COMUNE DI SCHIO

N° 240/2021 del 06/12/2021

OGGETTO: VARIANTE 2021 AL "PIANO PARTICOLAREGGIATO PER LA RIQUALIFICAZIONE URBANISTICA ED AMBIENTALE DEL QUARTIERE OPERAIO ALESSANDRO ROSSI". ADOZIONE.

Relazione Tecnico-Illustrativa

INDICAZIONI PROGETTUALI:

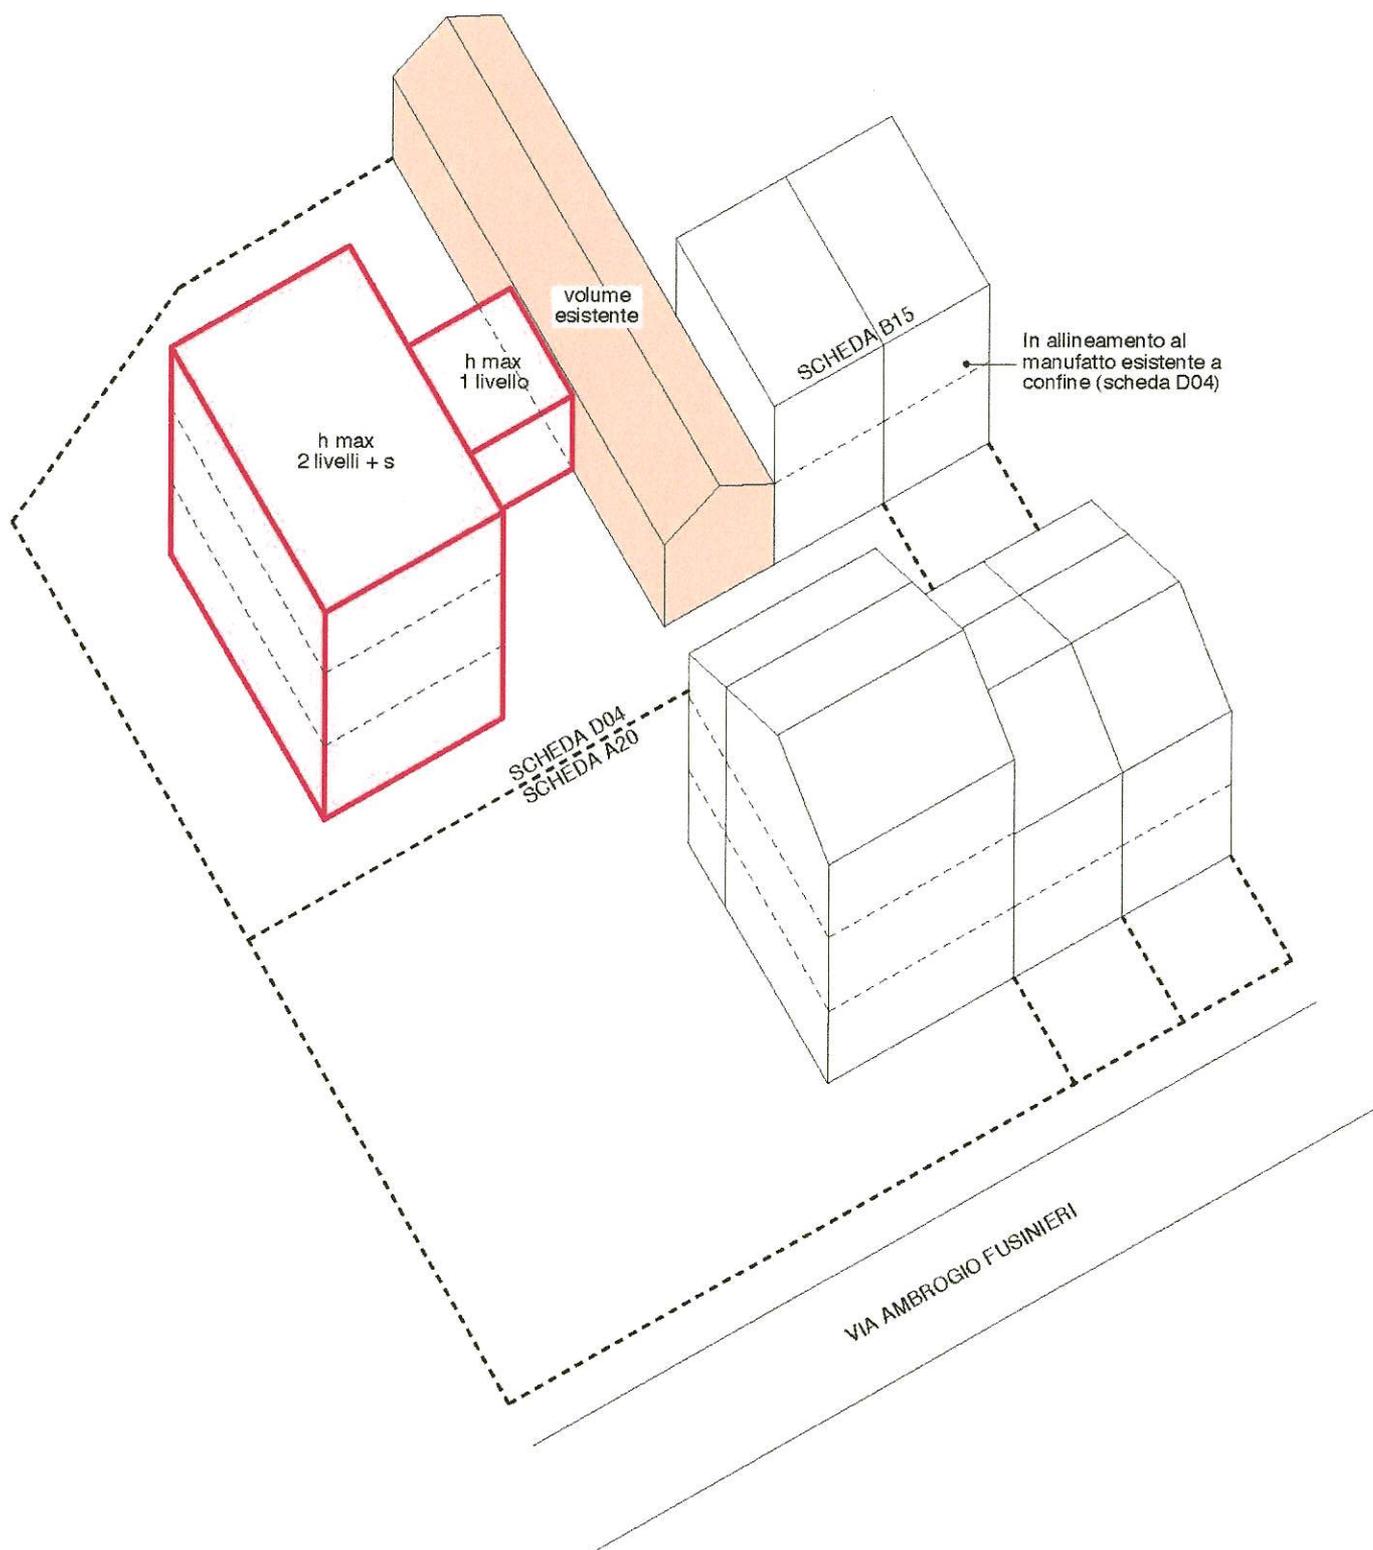
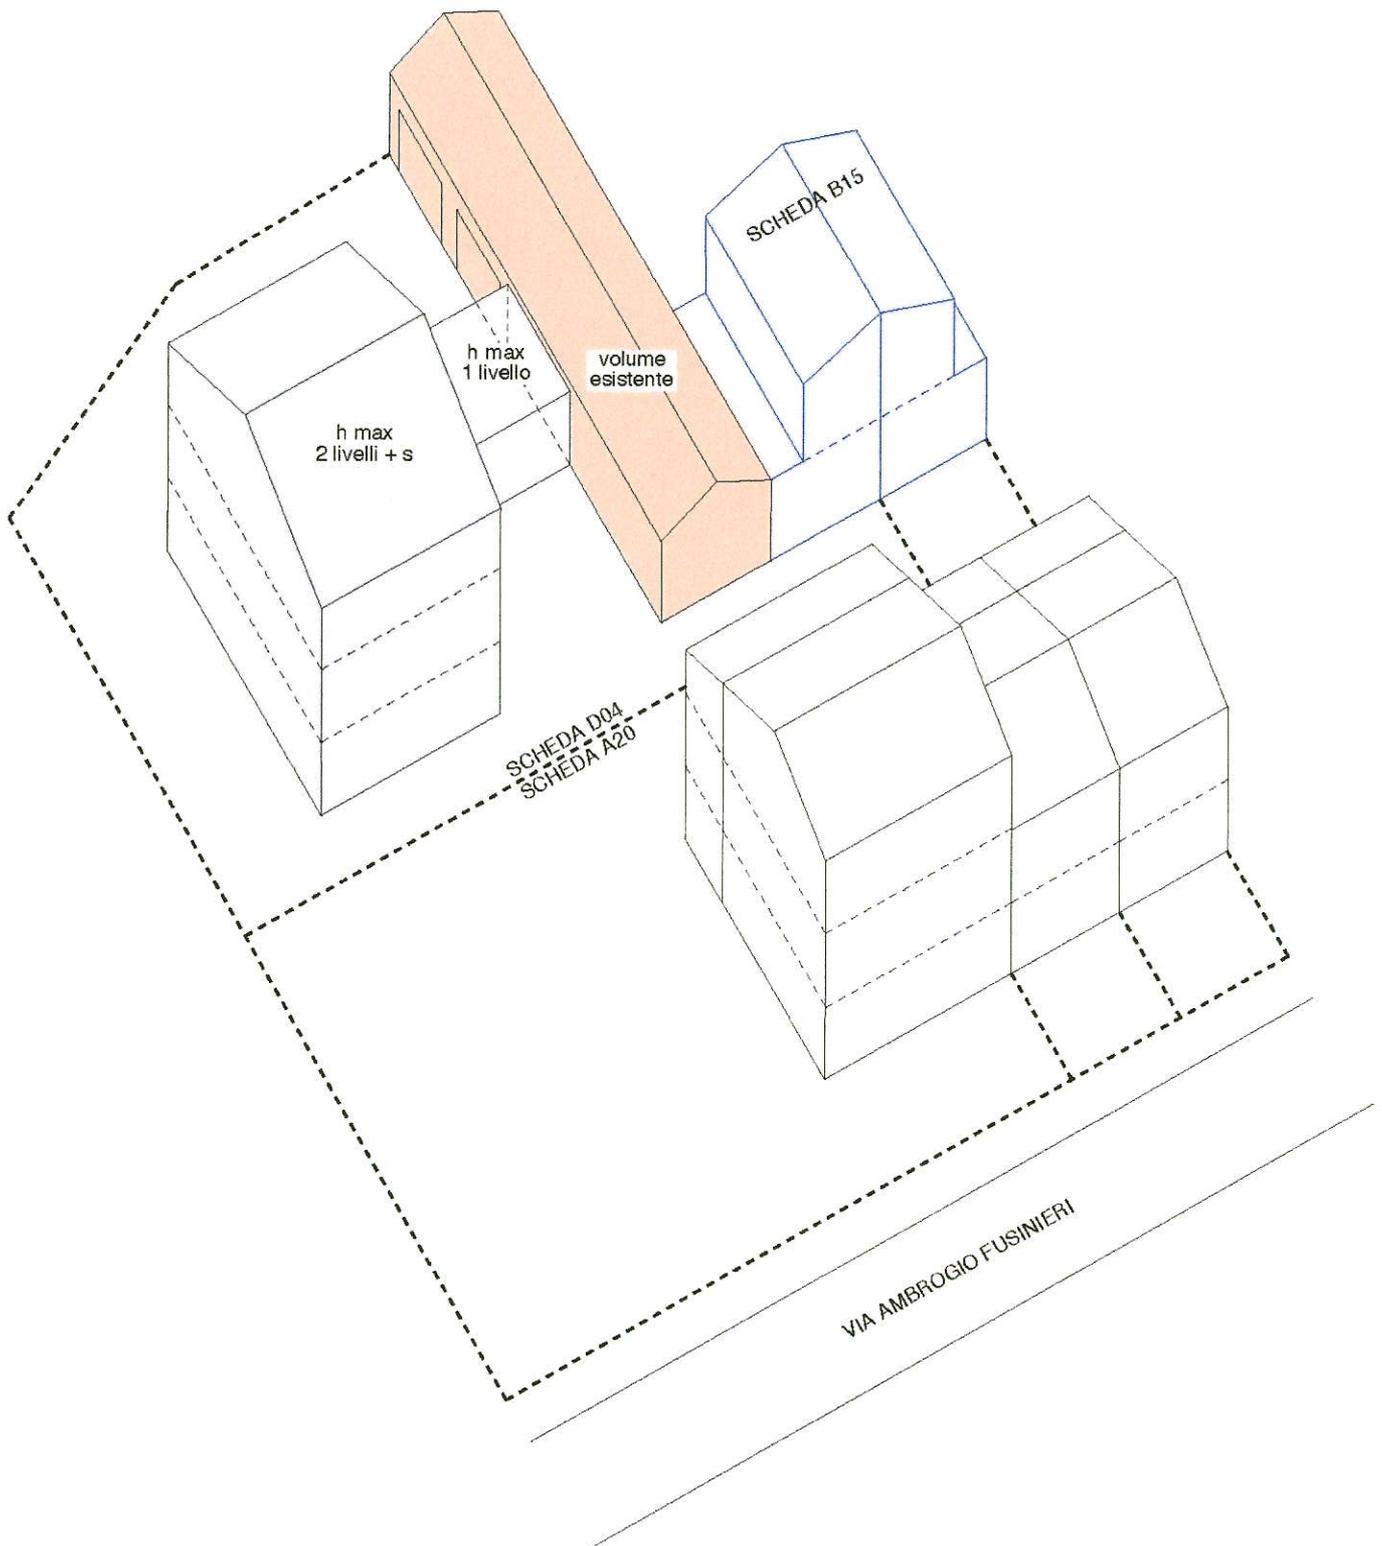
SEGNALAZIONE	Segnalazione del 27/10/2021
RICHIEDENTE	Arch. Lovato Luigino
OGGETTO DELLA RICHIESTA	<p><u>Scheda D4-Scheda A20</u></p> <p>Si presenta il planivolumetrico relativo alla Scheda D4 ed esteso alla limitrofa Scheda A20, della stessa proprietà, secondo quanto ammesso dal vigente Piano.</p> <p>Il progetto prevede il mantenimento del lungo corpo esistente storico, idoneo alla destinazione di ambienti a servizio delle residenze, la demolizione della prima porzione di tale corpo, per ottenere l'allineamento previsto dalla Scheda e la realizzazione di nuovi volumi da adibire a residenza.</p> <p>Il progetto planivolumetrico mantiene la volumetria massima di 1500 mc previsti dall'attuale Scheda, proponendo due stralci funzionali di intervento, che possono pertanto essere attuati in tempi diversi.</p>
ESITO TECNICO	<p>La richiesta viene accolta.</p> <p>L'attuale Scheda D4 prevede che, in “alternativa alla presente Scheda, possono essere ammesse soluzioni diverse previa presentazione di un progetto planivolumetrico preliminare esteso alla limitrofa Scheda A20 e firmato da tutti gli aventi titolo, presentato anche contestualmente all’istanza edilizia, ma validato autonomamente e preventivamente al rilascio del titolo abilitativo. Rimane confermato il volume massimo fuori terra previsto e la possibilità per i confinanti di poter attuare le previsioni di Piano.”</p> <p>Quanto presentato risulta pertanto coerente con quanto ammette il Piano.</p> <p>Risulta funzionale inserire il planivolumetrico presentato nella relativa Scheda D4, in sostituzione di quello in vigore, in quanto lo stesso definisce più precisamente gli interventi da realizzare e la scansione temporale degli stessi, come peraltro già previsto per gli altri casi nel Quartiere, gestendo quindi l'organizzazione degli spazi e degli edifici della Scheda D4 in coerenza con le limitrofe Schede e conformemente agli obiettivi e criteri generali di Piano.</p> <p>Conseguentemente a questa modifica, si devono aggiornare i contenuti normativi delle Schede D4 e A20, eliminando le “note” in quanto superate.</p>

- Cubatura urbanistica riconosciuta al volume esistente = 380 mc, a seguito di demolizione porzione indicata;
- Interventi ammessi quelli previsti dal D.P.R. 380/2001 Art. 3; Comma 1; lett. A, B, C, D.

- Per il 2° stralcio, la cubatura edilizia realizzabile sarà di mc 1120, nel rispetto di quella massima assegnata alla scheda D04 pari a mc 1500.

ELABORATI MODIFICATI	<p>Modifica della Scheda D4</p> <p>Modifica della Scheda A20</p>
